Dotyczy: postępowania o udzielenie zamówienia publicznego prowadzonego w trybie podstawowym bez negocjacji, o którym mowa w art. 275 ustawy - Prawo zamówień publicznych pn. **„Remont i przebudowa części budynku wraz ze zmianą sposobu użytkowania pomieszczeń higieniczno-sanitarnych na pomieszczenia służące dydaktyce w zachodnim skrzydle budynku głównego Wydziału Technologii Żywności Uniwersytetu Rolniczego im. Hugona Kołłątaja w Krakowie”**. Nr zamówienia: **DZiK-DZP.2921.78.2024**.

1. Zamawiający - Uniwersytet Rolniczy im. Hugona Kołłątaja w Krakowie, w nawiązaniu do informacji z dnia 07.11.2024 r., 08.11.2024 r. oraz 14.11.2024 r., działając na podstawie art. 284 ust. 6 ustawy z dnia 11.09.2019 r. - Prawo zamówień publicznych, zwanej dalej „ustawą Pzp”, przekazuje Państwu drugą część pytań odnoszących się do opisu przedmiotu zamówienia wraz z odpowiedziami.

Poz. 1.5.6 Dostawa oraz montaż: podest techniczny do wentylatorowi 265x165 1 kpl.

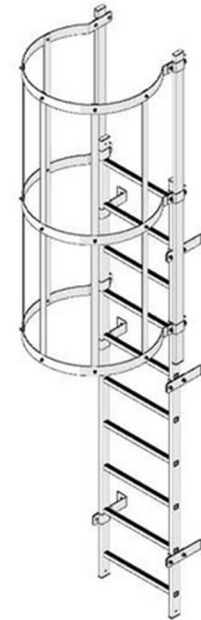
Czy podest ma być wykonany ze stali nierdzewnej?

Jeżeli nie, to jak ma być zabezpieczony antykorozyjnie?

Góra podestu ma być na wysokości +4,50 m. Czy mamy wykonać stopnie (schody) i zaślepienia pionowe? Jeżeli tak to proszę o dokładny rysunek techniczny.

Rysunek zamieszczony w odpowiedziach cz.1 jest mało szczegółowy.

Proszę o przyjęcie zabezpieczenia elementów stalowych do klasy antykorozyjności C3, może to być zrealizowane za pomocą farb antykorozyjnych.

Proszę o przyjęcie w pozycji dotyczącej dostawy oraz montażu podestu technicznego drabinę systemową z koszem ochronnym (o wys. 4,5m), wg. poniższego szkicu
